## Statinio numatomų atlikti darbų ir defektavimo aktas

2023-10-19 Nr. DA569918

Statinio adresas Bertužių g. 2, Bertužiai

Problema Ilin prastos būklės stogas virš II-a laiptinės

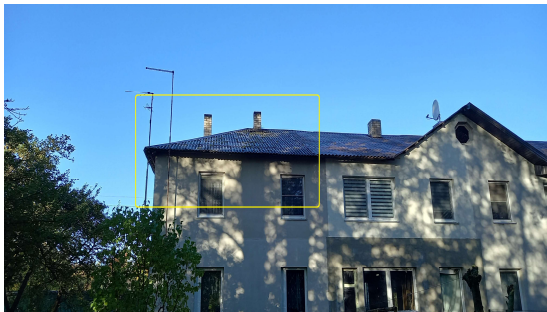
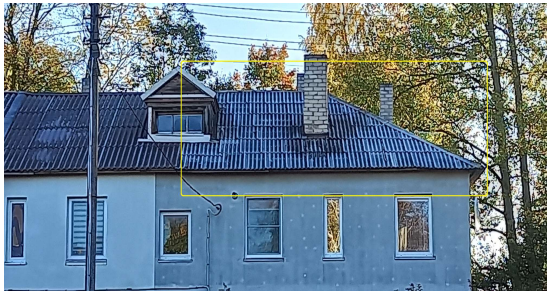
Apžiūrėti objektai (sistemos)	Pastebėti defektai, deformacijos, gedimai	Rekomenduojami darbai defektams pašalinti
<b>TECHNINIAI INŽ.</b> Bendrastatybiniai (tech. inž.)	Stogo danga nesandari, matomi prabėgimai laiptinėje, šiferis daugelyje vietų kiauras, kaminų skardinimai nesandarūs, ant paviršiaus matmos vandens nubėgimo žymės. Stogo danga neužtikrina kokybiškos statinio naudojimo saugos reikalavimų, daroma žala turtui.	Atlikti dalies stogo, kaminų, medinių konstrukcijų remontą.
